② 改善箇所説明図

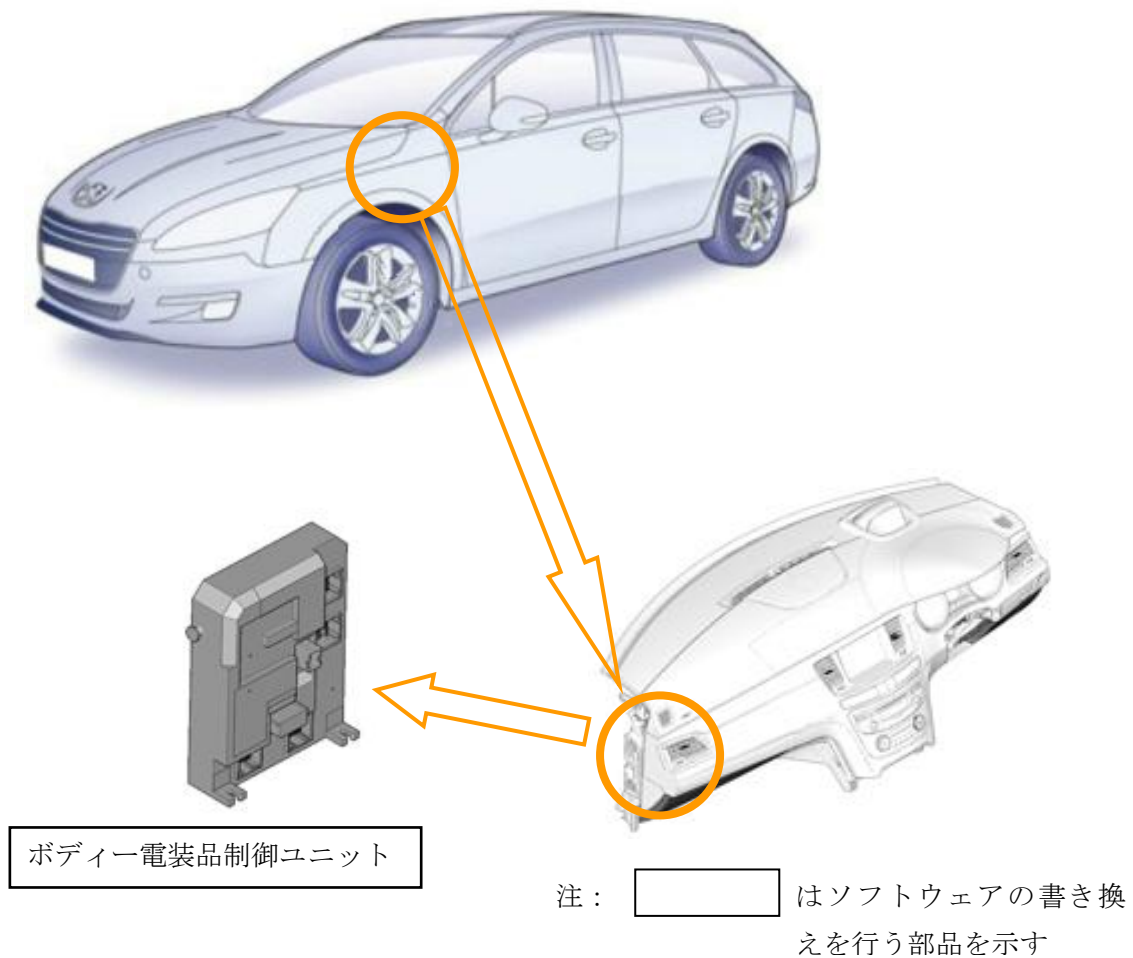
不具合の内容

ボディー電装品制御ユニットのソフトウェアが不適切なため、エンジンを始動させようとした際に、ステアリングロック解除の信号を受けてもエンジン始動に必要な信号を当該ユニットが発せず、エンジンが始動しないことがある。

改善措置の内容

全車両、ボディー電装品制御ユニットのソフトウェアを書き換える。

識別

対策済車両には、運転者席側ドア開口部のドアロックストライカー付近に外 - 1926 のステッカーを貼付する。
